臺北市建築管理工程處 函

臺北市建築管理工程處營建法規研究小組第 420 次會議紀錄

【提案一】為本市○○區○○段○○地號興建25層集合住宅新建工程，涉及臺北市土地使用分區管制自治條例有關「天井式鄰棟間隔」之認定原則附圖「玻璃磚」之替代材質檢討，提請討論。

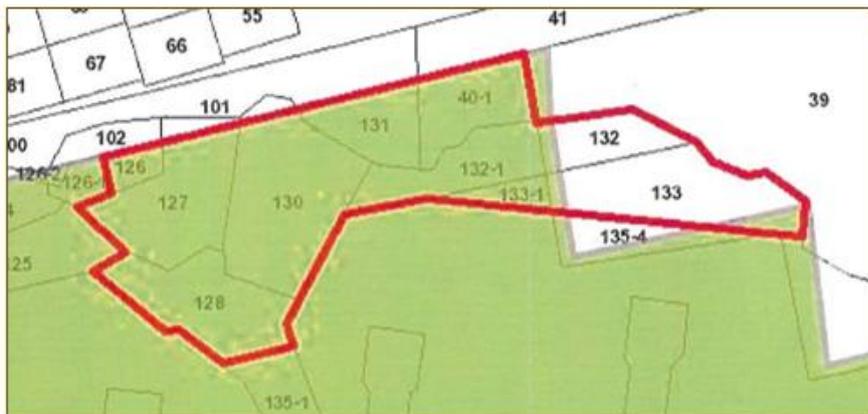
三、提案單位表示，本案危老重建計畫範圍包含第二種住宅區及第三種住宅區，且部分位於法定山坡地及山限區範圍，其坡度超過 30% 或 55% 之蚯蚓，各依規定不計入空地比，致如何計算危老條例之容積獎勵以及日後稅賦減免認定產生困難。

決議：本件危老重建計畫申請案，因重建計畫範圍涉及行政院核定公告依「山坡地保育利用條例」之山坡地及臺北市政府核定公告「臺北市都市計畫劃定山坡地開發建築管制規定」之山限區，範圍重疊部分，申請人主張依前開不同法令分別檢討坵塊尺寸，得否「分開檢討合併計算」，並未能於本次提會資料中判讀，宜再補充。又危老建築基地合併之鄰地範圍，如涉及多筆地號時如何選定「面積不超過危老建物基地」及「最高1000 m²」之範圍疑義，併於下次會議再討論。

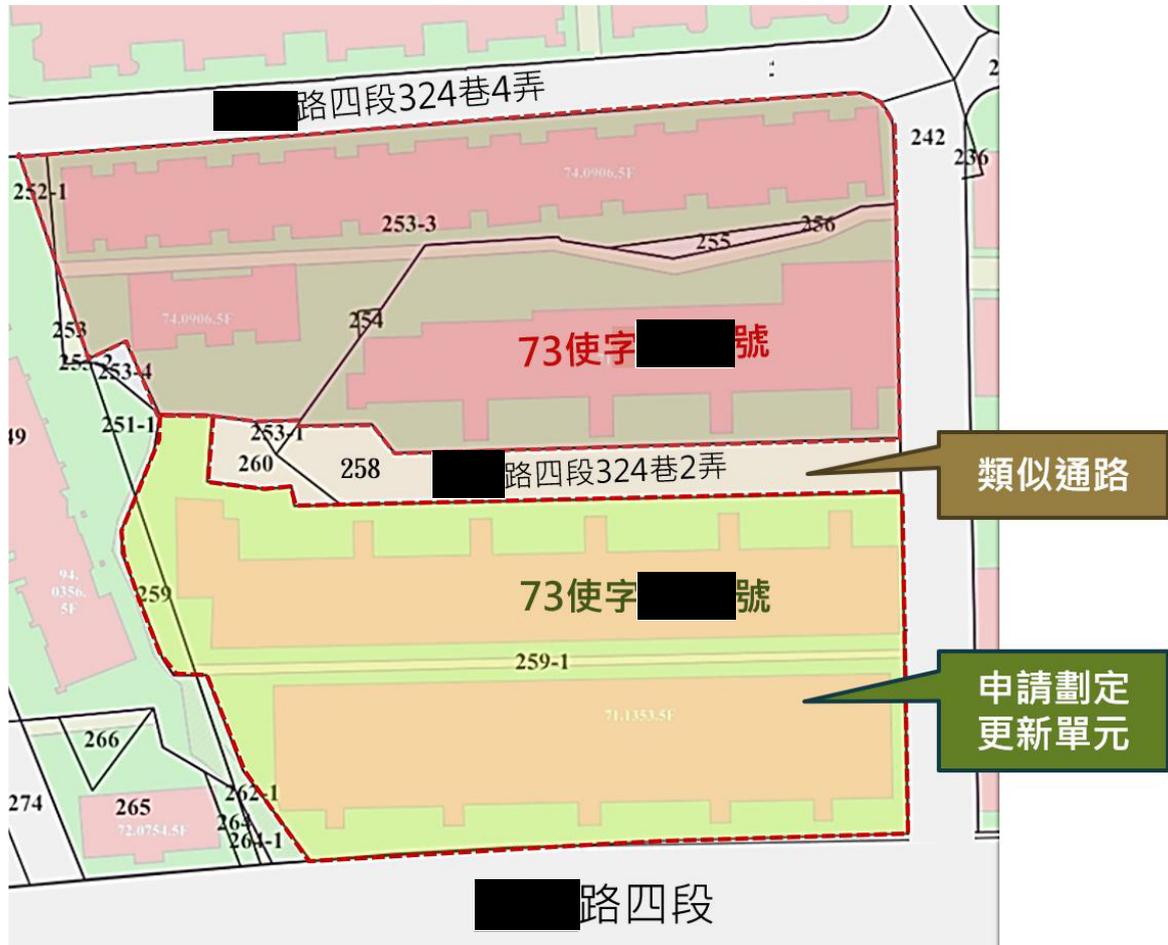
四、又「危老條例」第6條第5項規定：「依第三條第二項合併鄰接之建築物基地或土地，適用第一項至第三項建築容積獎勵規定時，其面積不得超過第三條第一項之建築物基地面積，且最高以一千平方公尺為限。」惟本案危老建物基地合併8筆相鄰土地，如何檢討「面積不超過危老建物基地」及「最高1000 m²」範圍？致生疑義，提請討論。
